Pompe à eau

febi n° 22206

Réf. OE 074 121 005 N

à monter sur
Audi A6/avant/quattro
Audi 100/avant
VW LT
VW T4/syncro

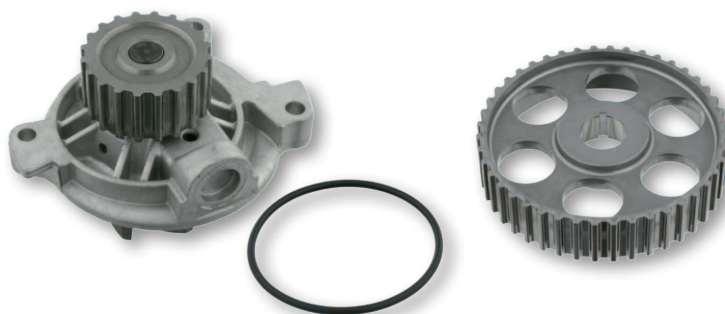
Panne précoce du palier de pompe à eau ou endommagement de l'ensemble de la zone d'entraînement par courroie. Ex. déchirure de la courroie de distribution

Sur les moteurs 5 cylindres, la courroie de distribution commande la pompe à eau. Les pompes à eau à 18 dents comportent une roue d'entraînement trop petite et présentent donc des surcharges dues à des vitesses de rotation trop élevées. Ces charges élevées peuvent notamment entraîner une défaillance du palier de pompe à eau. Cette défaillance peut à son tour provoquer le grippage de l'ensemble de la pompe. C'est la raison pour laquelle la zone d'entraînement par courroie sera inévitablement endommagée. Ex. déchirure au niveau de la courroie de distribution.

Des améliorations ont été apportées à la pompe à eau. Avec désormais 20 dents au lieu de 18 et une roue d'entraînement de plus grande dimension, la vitesse de rotation est inférieure et l'usure du palier de pompe à eau est réduite.

La pompe à eau peut désormais supporter la charge appliquée.

Sur les moteurs à essence, le pignon d'arbre à cames doit lui aussi être remplacé en cas de pose de la nouvelle pompe à eau comportant 20 dents. Le pignon d'arbre à cames febi 89108 élimine la nécessité des « changements de distribution » grâce à la roue de la pompe à eau de plus grande dimension. Il est impératif de remplacer également la pompe à eau lors du remplacement de la courroie de distribution!
